## 第2回 基本設計部会 (第1回基本設計案について、景観・展示系機能について)

8月4日、市役所大会議室にて、「芸術文化創造センター市民ワーキング 第2回基本設計部会」が行われました。市民ワーキングメンバー30名、市の事務局スタッフ12名、設計者である新居千秋都市建築設計から7名、その他の事務局スタッフ3名、専門委員会から勝又委員、三ツ山委員の合計54名が参加しました。

# 第1回基本設計案を掲載します

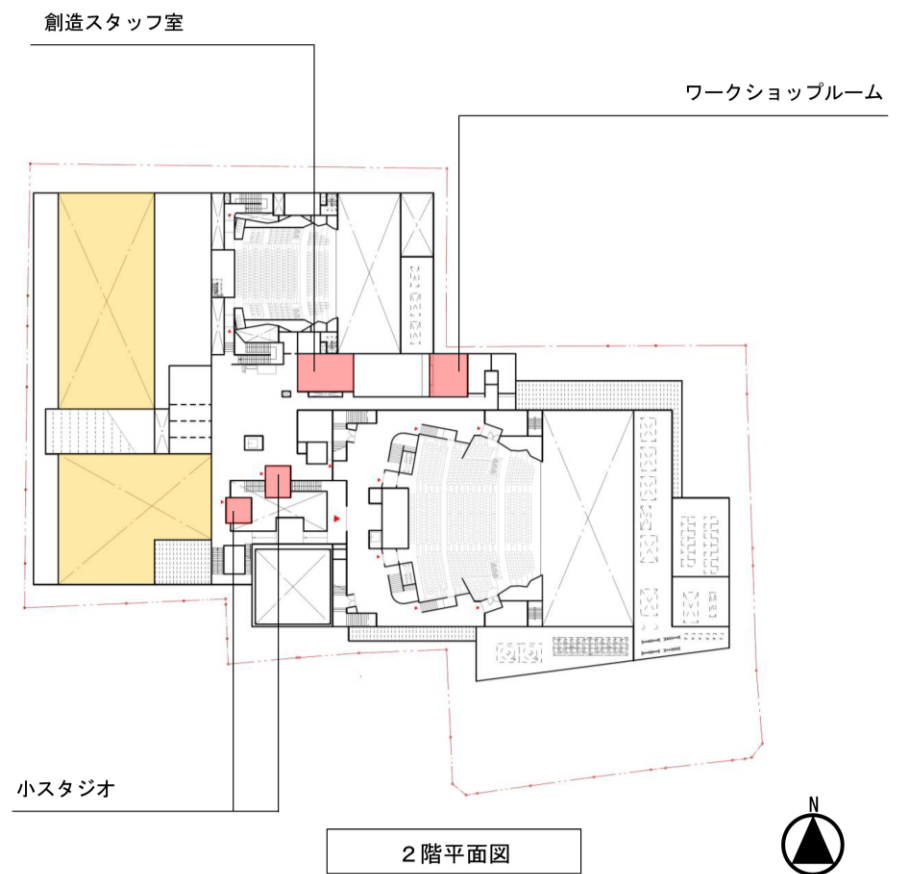
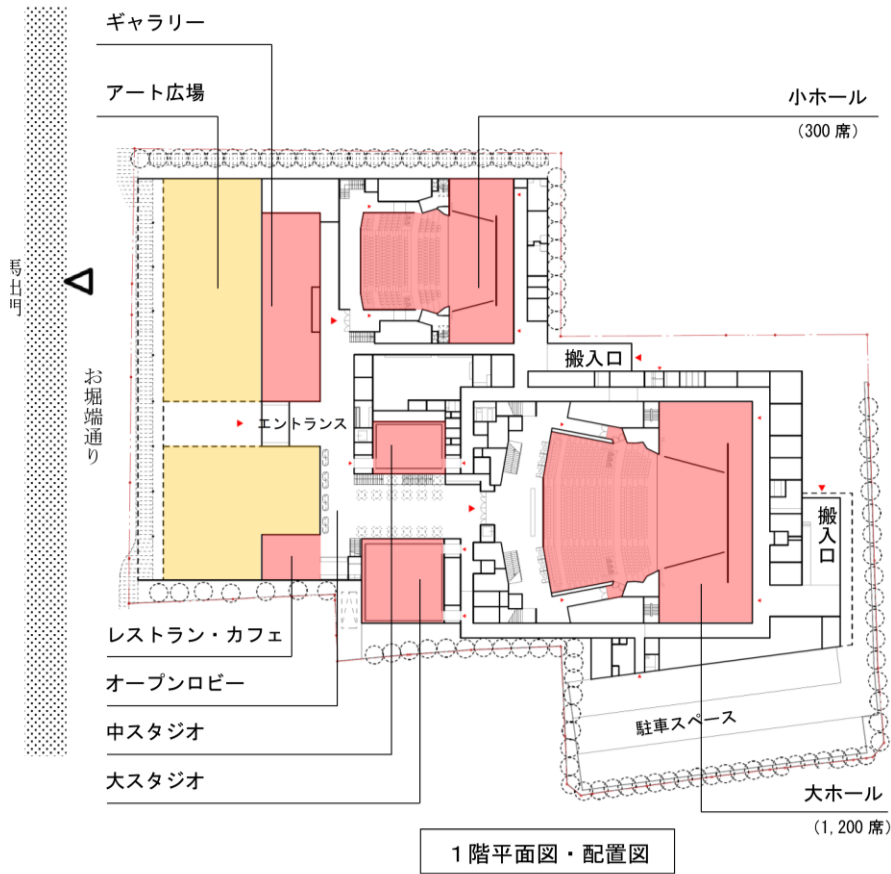
**【景観・広場】**道路沿いの樹木保存？/雨水は貯めて有効活用、植栽や WC 洗浄水に使用し、緊急時にも利用可能とする/裁判所等が移動した後の国道一号线からの景観を考えてほしい/芸術文化創造センター、白、壁、周囲の樹木の調和

**【ギャラリー】**ギャラリー用収納スペース、収納するものに何と何があるかを洗い出してから必要なスペースを考えてほしい。/高所作業台車、作品運搬車、彫刻台、陳列ケース etc/どろんこにしても大丈夫な壁、内装(ギャラリー)/ギャラリーは、多目的利用のため、木の床でないとダメ/250号だと7.5mの引きが必要。\*天井グリッドのピッチも考えること/ギャラリーを場面に応じて広場と一体化できないか？/ギャラリーが前面にある場合、お堀側に通路スペースがあれば、すぐに展示壁にならないのではないかと(展示面としても使える)/ギャラリー前面は開放可能とし、バンド(ex ジャズ)演奏を楽しみながらビール等を飲めたら楽しい/ギャラリーの控室は100㎡は欲しい/10m幅では区切りにくい。縦に5mとなる。200号では壁間隔7.5mが欲しいので、仮に7mによると狭い。3mしかなくNO/高所作業台などを収納できるスペースを確保する/ギャラリー搬入待ちの車が待機できる場所も確保すること。2~3台分/壁からの引きが5mだと少々不足しているのではないかと/小ホール、ホワイエ、ガラス壁面、ギャラリー廊下。展示物が見える/ワークショップルームが少なくなっているが、どのくらい減っているか面積的に知りたい。これから育成が他事業が増えるのではないかと/ワークショップルーム→ギャラリーに近く(作ったものを展示)

**【大ホール】**現設計段階では音響については不明であるが、1Fと2Fで響きの落差が生じない設計をのぞむ。(現市民会館はオーケストラの場合2Fがすばらしい響きに対し、1Fは最悪です！)/オケピットの必要性は？・本格的オペラ上演での客席1200の採算は困難。・ミュージカルでのオケピットへのプロオケの費用を考えると困難である。/指揮者、ソリスト用の楽屋はクリアーしていますか？(1~2名で使う小楽屋です)/大ホールの舞台の広さが8x8間で、現在の市民会館と大差ないので大丈夫か？オーケストラは80~90人はザラ！合唱を加えると8x8間では狭いと思う。

**【スタジオ】**小スタジオも公演の場とするのかしないのか？控室等にも関係してくるのではないかと。/大スタジオは演劇公演の場としても考えられるが、基本的な公演を支える機能は整備されるのか。/大スタジオ公演機能、調整室/大スタジオをロールバック客席。小劇場の劇団公演、平台で客席組むと2~3時間かかる

**【景観・広場】**広場で水遊びが出来るように/エントランス横外部広場に屋根をかけて欲しい(あざみ野のように)/屋根の色は灰色がよい(かわらのイメージ)/外観についてはガラス面の多さはメンテナンスの課題となる。もっと簡素に。内部からの外部ガラス面への照明も過度の必要はない

**【ギャラリー】**展示がギャラリーである。ワークショップはスタジオということの第一の基本とする/壁打ち展示しても大丈夫ですか。→修復可能なものか。スタッフで直せるか/ギャラリーの防音(遮音)性と遮光の確保/外部広場と開放して使用できるように(ギャラリーについて)/ギャラリー、大・中スタジオに水場が欲しい/ギャラリー、作品展示中の作品への安全確保/ギャラリー以外で展示できるようにする/ギャラリー控室へ直に外部から搬入できるように/子どもワークショップに利用。床は排水性をよく。給水/ギャラリー、大スタジオ、小スタジオを使用している展示会での、大スタジオ・小ホールはどのように/ギャラリー、大・中スタジオの距離を短くすればコンパクトになるのでは(展示の場合)

**【景観・広場】**検察庁との境が味気ない。ブロック塀は嫌/現在銅門から見える第一興商のビルが隠れますか？/案内板設置(催物演目)が欲しい！/オブジェ(屋外)が欲しい。(シンボリックな物、二宮金次郎)/セットバック広場の外「トイレ」を一考して頂きたい/ギャラリーの広場側への行き来確保/

**【ギャラリー】**明かりの強さを調整できるように(ギャラリー)/UV、熱カットの照明(作品借用にはガイドラインがあるため)/作品保護のためガラスは紫外線除去を！/フロア材は？
